Mission régionale d'autorité environnementale
Grand Est

**Avis sur le projet de centrale photovoltaïque au sol
à Villemoyenne (10)
porté par la société TSE**

n°MRAe 2023APGE81

Nom du pétitionnaire	SAS TSE
Commune	Villemoyenne
Département	Aube (10)
Objet de la demande	Centrale photovoltaïque au sol
Date de saisine de l'Autorité environnementale	30/05/23

Figure 3: Plan d'implantation du projet

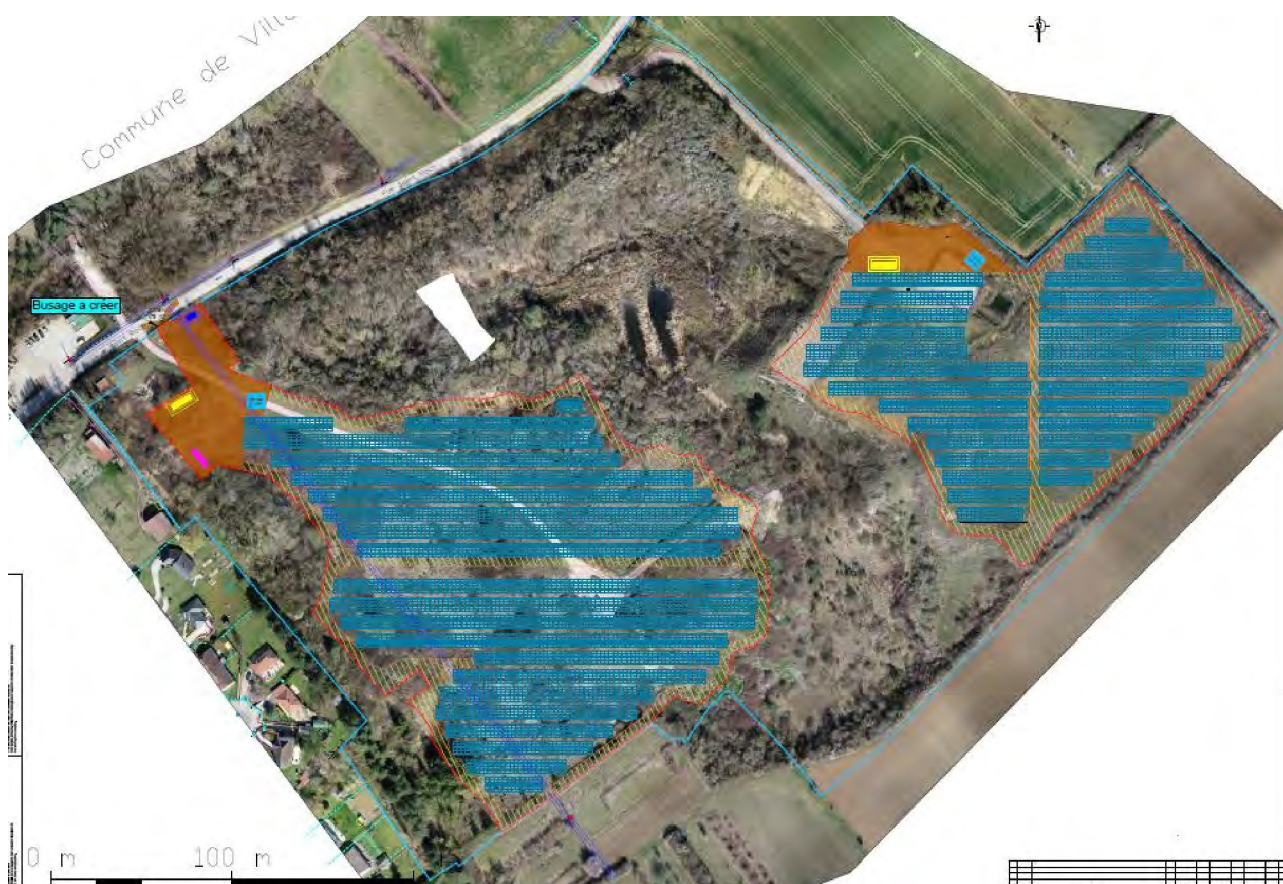
La centrale photovoltaïque sera installée sur chacune des 2 plateformes. Le vallon central constitué d'une prairie mésophile est évité. Le projet nécessite un défrichement de 0,41 ha sur la plateforme sud, pour lequel une autorisation de défrichement sera nécessaire d'après le dossier.

Le raccordement est envisagé au poste source de Saint-Parres-lès-Vaudes à environ 2,9 km du projet. L'Ae rappelle au pétitionnaire que le périmètre d'étude s'entend pour l'ensemble des opérations d'un projet¹⁰ et par conséquent, que l'étude d'impact de son projet doit apprécier également les impacts du raccordement au poste source.

L'Ae recommande au pétitionnaire de vérifier la compatibilité du raccordement envisagé avec le Schéma régional de raccordement au réseau des énergies renouvelables (S3REnR) de la région Grand Est et d'intégrer dans l'étude d'impact le tracé du raccordement définitif.
